Nota van beantwoording zienswijzen

TAM-omgevingsplan H22M Sloterdijk 1 Zuid Blok 1 Zuid

Figuur 1: uitsnede verbeelding ontwerp TAM-omgevingsplan H22M Sloterdijk 1 Zuid Blok 1 Zuid.

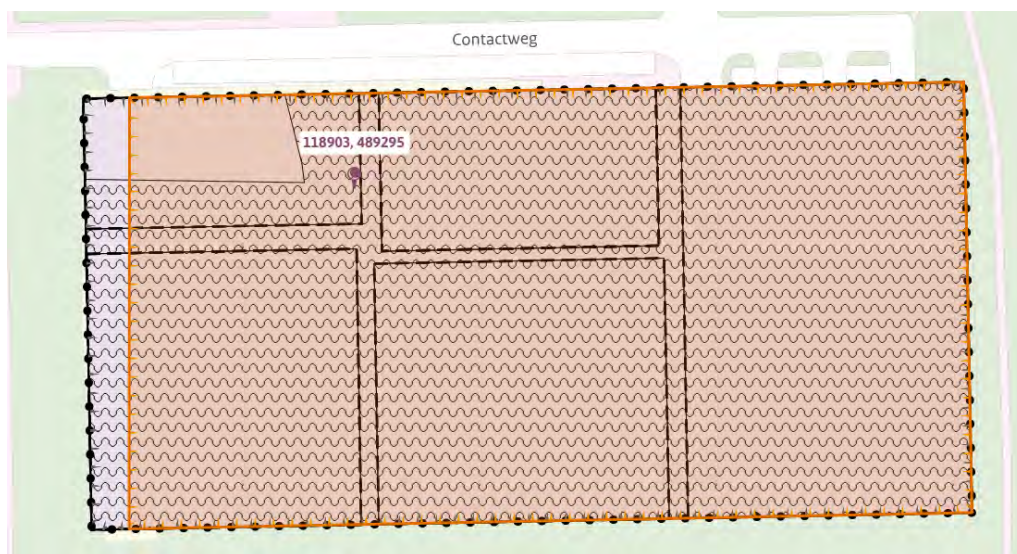
b. Geluidzone industrie onvolledig

Het valt het Havenbedrijf op dat op de verbeelding aan de westzijde een strook niet in de geluidzone industrie valt. Uit het provinciaal inpassingsplan 'Aanpassing geluidszones Westpoort en HoogTij' (vastgesteld op 2 maart 2015) blijkt dat het hele plangebied van het TAM-omgevingsplan in de geluidzone ligt. Er wordt verzocht dit aan te passen.

De zienswijze wordt overgenomen. Het klopt dat per abuis het westelijke deel van het plangebied niet de aanduiding 'geluidzone industrie' heeft gekregen (zie figuur 1). Dit wordt gecorrigeerd bij de vaststelling.
